NOTA N°: 199 /2014

Me dirijo a Ud., a efectos de elevar lo actuado por el Consejo de Planeamiento Urbano (Co.P.U.), en sesión ordinaria de fecha 31 de julio de 2014, en el marco del expediente DU-6304-2014: "F-2-7: BASANTA/GONZALEZ s/retiros".

Ref.: F-02-07 – DU 6304/2014
Propiedad: Basanta/Gonzalez.

INFORME Dpto. E. y N. N° 42/14.-

0,10

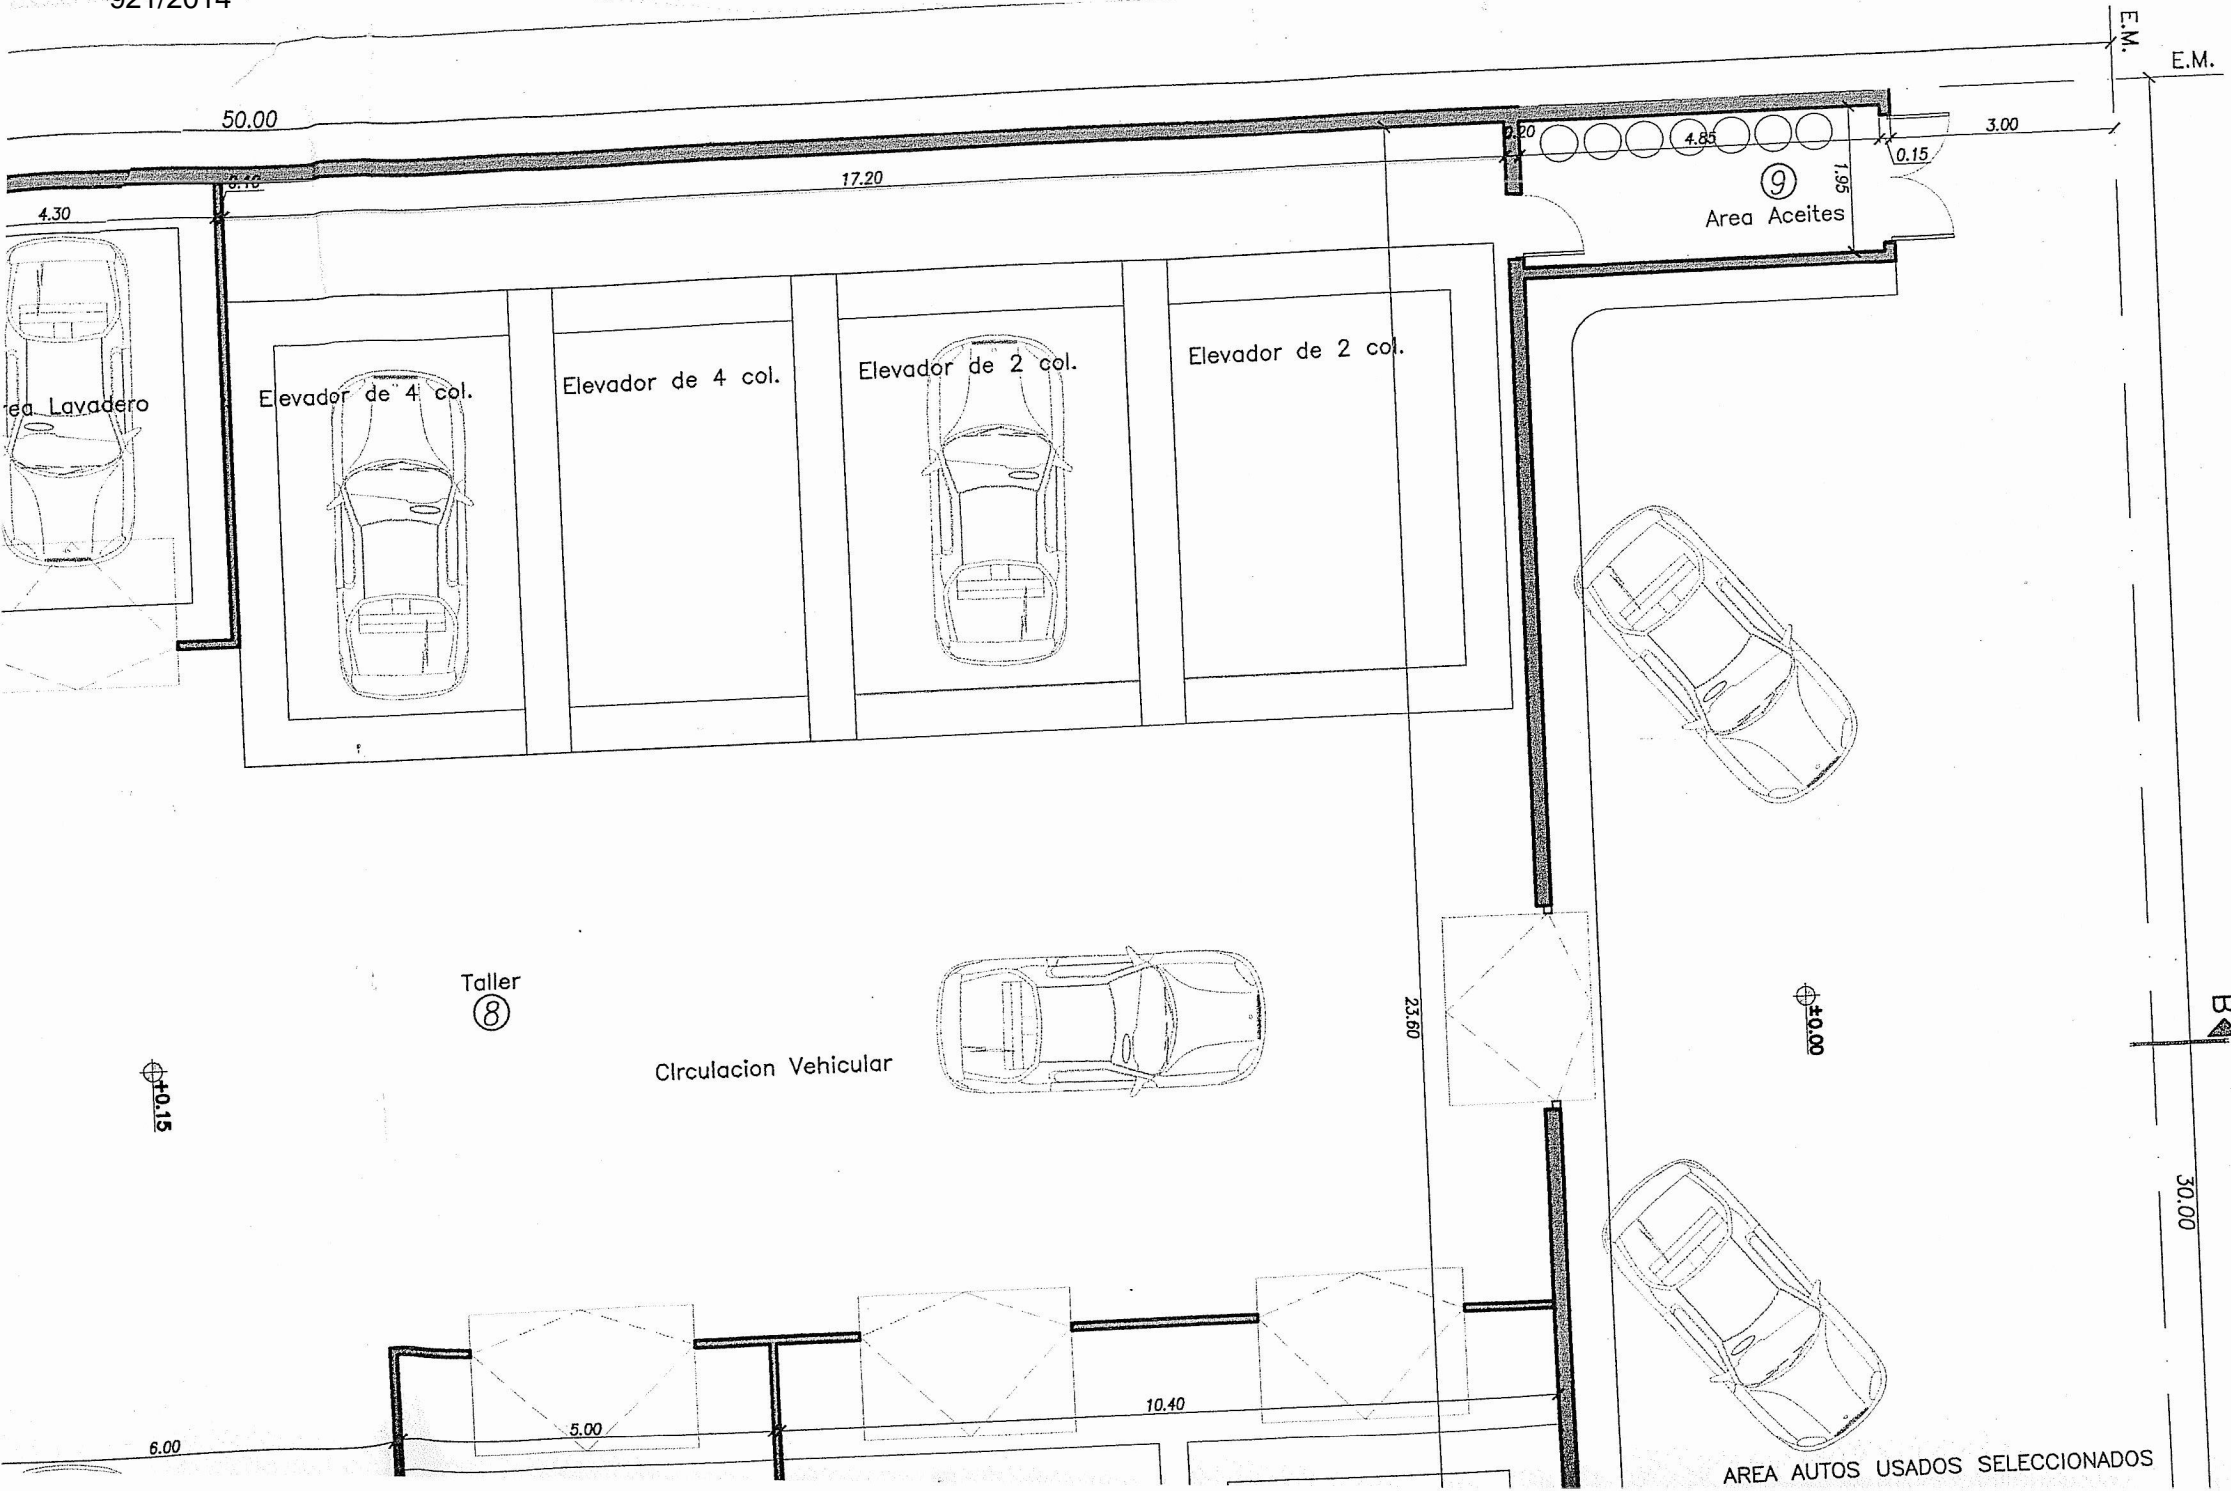
Se trata de un expediente de obra nueva que presenta el profesional para la ejecución de un local comercial con uso ya definido (planos obrantes en folio N° 06), concesionaria de vehículos medianos y grandes, y donde los retiros laterales y frontales impedirían el correcto desarrollo de su proyecto.

Habiéndose verificado que la propuesta no excede en FOS (0.75) y el FOT (0.98) de ambas zonificaciones, que la ocupación de los retiros frontal y lateral según proyecto no interfiere con el libre desplazamiento de los vehículos en el área, que además sobre la Av. Perito Moreno se ejecutaran colectoras laterales que expandirán el espacio de estacionamiento sobre vía pública y que sobre la calle secundaria se proyectan seis (6) espacios con destino de estacionamiento público. Este departamento no encuentra objeciones al pedido realizado por el profesional y recomienda dar lugar al pedido de excepción por este. Exceptuando a la obra del cumplimiento de los retiros normados en el Artículo VII.1.2.3.2 del CPU (referidos a la zonificación MI: Mixto Industrial) y autorizando los retiros establecidos en el Artículo VII.1.2.2.3 (referidos a la zonificación CO: Corredor Comercial) siempre y cuando se mantenga el uso de local comercial dados los antecedentes ya obrantes en la zona.

ARTICULO 1º: EXCEPTUASE el cumplimiento de los retiros establecidos en el Artículo VII.1.2.3.2 del Código de Planeamiento Urbano de la ciudad de Ushuaia, autorizándose los retiros establecidos en el Artículo VII.1.2.2.3 a la obra ubicada en el predio identificada según catastro como Parcela 07, Macizo 02, Sección F del ejido urbano de la ciudad de Ushuaia.
